Jaraguá do Sul, 15 de outubro de 2024.

Esclarecimento 03 ao Edital de Concorrência nº 055/2024

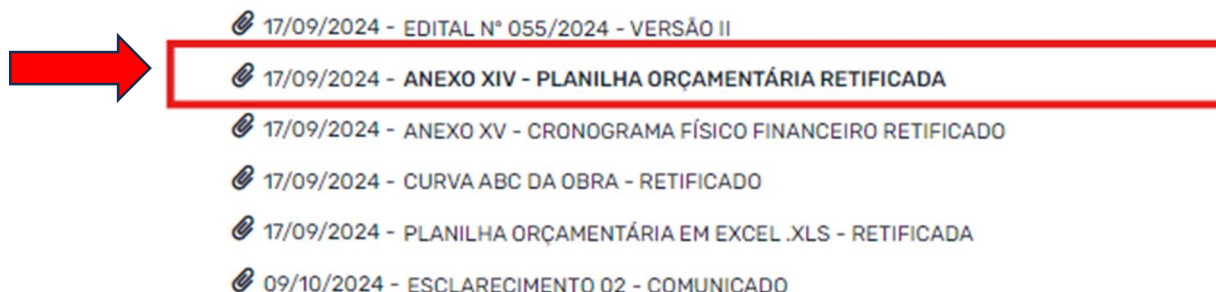
Pergunta 01: Fornecimento de Conexões para Ramais Prediais. Os materiais necessários para os itens abaixo serão fornecidos pelo SAMAE? Caso contrário, é necessário esclarecer como será feito o fornecimento, uma vez que o edital não prevê explicitamente as conexões:

5.1.7.2 - Ramal Predial de Esgoto em PVC, DN 100 mm

5.1.7.3 - Conexão do Ramal à Rede de Esgoto, em PVC, Diâmetro 100 mm

Resposta: Referente ao fornecimento de conexões para ramais prediais, informamos que todos os materiais necessários estão contemplados no orçamento. O item 5.1.7.4 corresponde a uma Composição, incluindo todos os componentes necessários para as ligações prediais de esgoto sanitário. **Informamos que o arquivo contendo todas as composições utilizadas no orçamento da licitação foi devidamente publicado no site do Samae <https://www.samaejs.com.br/licitacoes/edital-de-concorrancia-no-055-2024/>, no conjunto de arquivos intitulado **ANEXO XIV - PLANILHA ORÇAMENTÁRIA RETIFICADA****
